COMMUNE DE BOURG D'OISANS

ENQUÊTE PUBLIQUE RELATIVE A LA DECLARATION DE PROJET EMPORTANT MISE EN COMPATIBILITE DU PLAN LOCAL D'URBANISME

Pièce n°5 – Avis de l'autorité environnementale et examen des personnes publiques associées

**Avis délibéré de la mission régionale d'autorité
environnementale sur la mise en compatibilité dans le cadre
d'une déclaration de projet du plan local d'urbanisme (PLU) de la
commune de Bourg d'Oisans (38)**

Figure 1: Cartographie du PADD - projet de mise en compatibilité du PLU

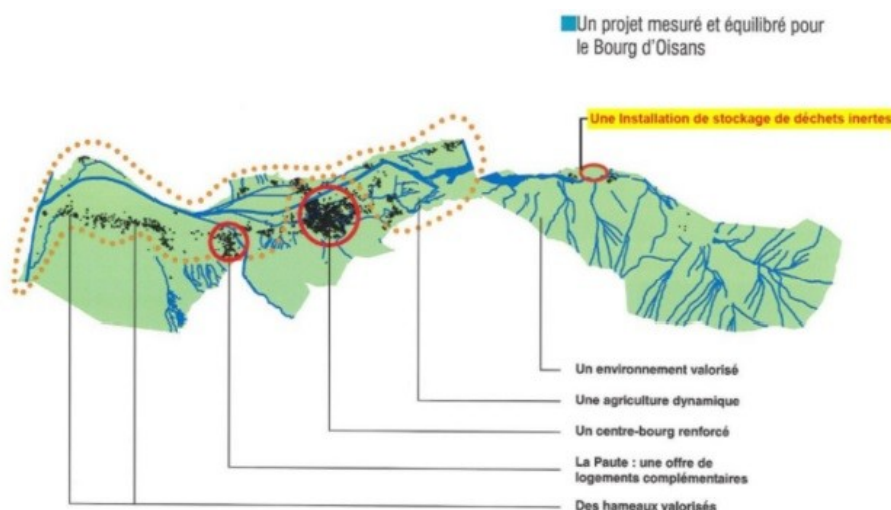
La modification du PADD mentionne l'Isdi dans l'objectif 2 : « Faciliter le développement d'activités économiques complémentaires et adaptées au contexte communal » et cartographie l'Isdi.

Carte 1 : identification des secteurs susceptibles de recevoir une ISDI après extraction des zones inadaptées (risques naturels, espaces naturels, captages, zones urbanisées ou vouées à d'autres destinations)

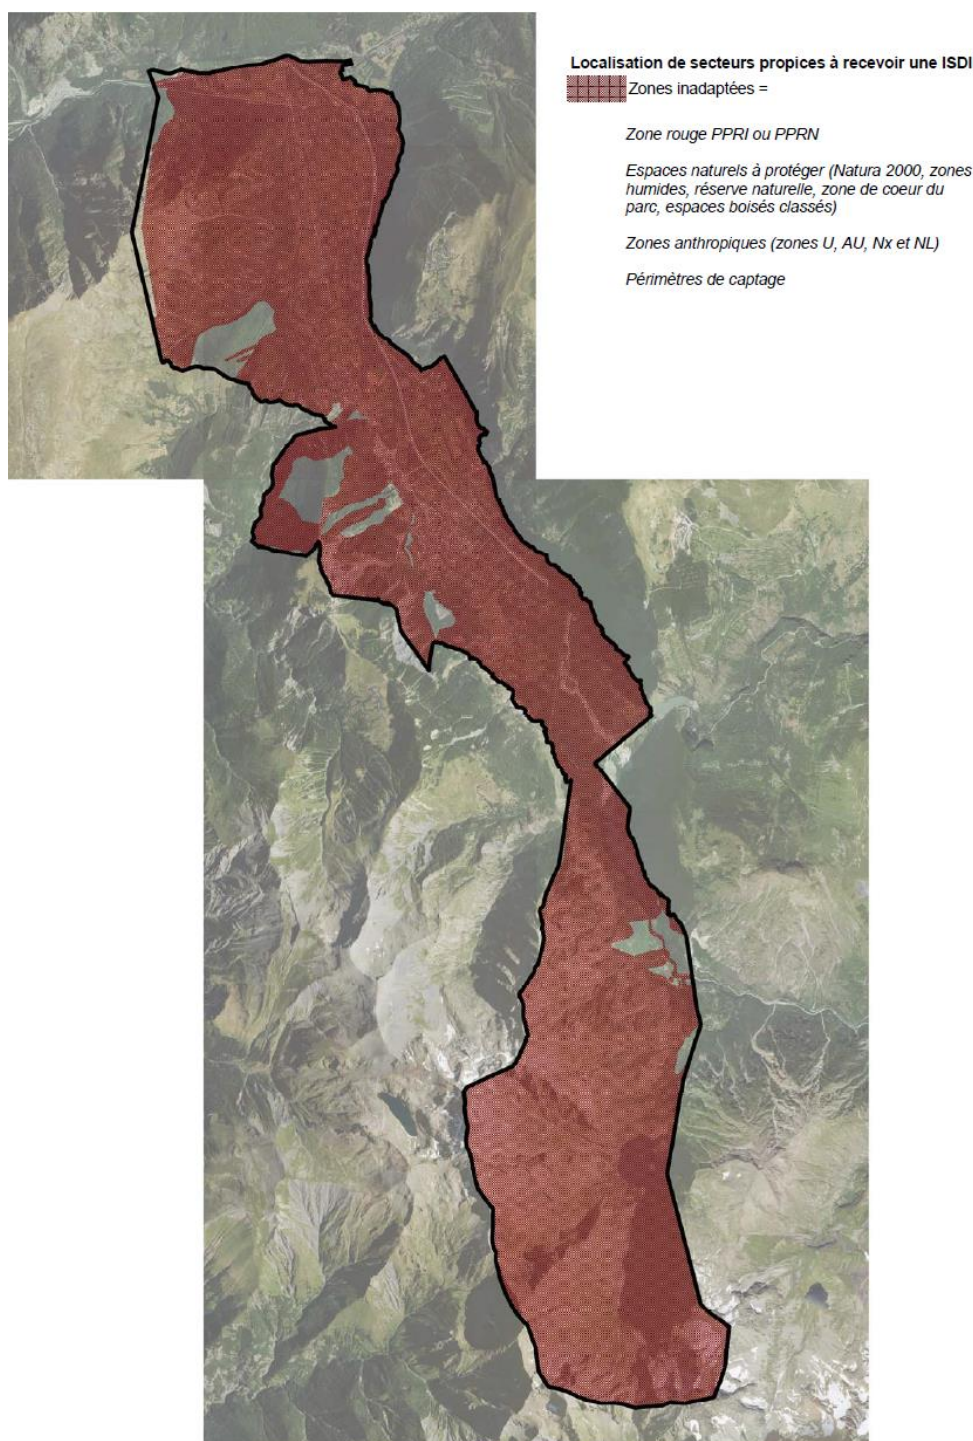
L'Autorité environnementale recommande de justifier le choix retenu au regard de ses incidences sur l'environnement et pas seulement au regard de considérations économiques et d'accessibilité.

Réponse : L'analyse croisée du zonage sur les zones protégées pour raison écologique et les zones rouges des PPRN/PPRI dégage très peu d'espaces exploitables hors zones urbanisées. Cela démontre d'ores et déjà le faible panel de choix d'implantation à disposition de la commune ; et porte en soi l'intérêt environnemental du site choisi conformément aux enjeux identifiés sur le territoire communal. Cela, cumulé aux considérations économiques et techniques, démontre l'intérêt de l'emplacement choisi eu égard aux zonages et prescriptions d'urbanisme présents au PLU. C'est à partir de cette base d'analyse que le rapport de présentation sera complété en réponse à la demande de la MRAE.
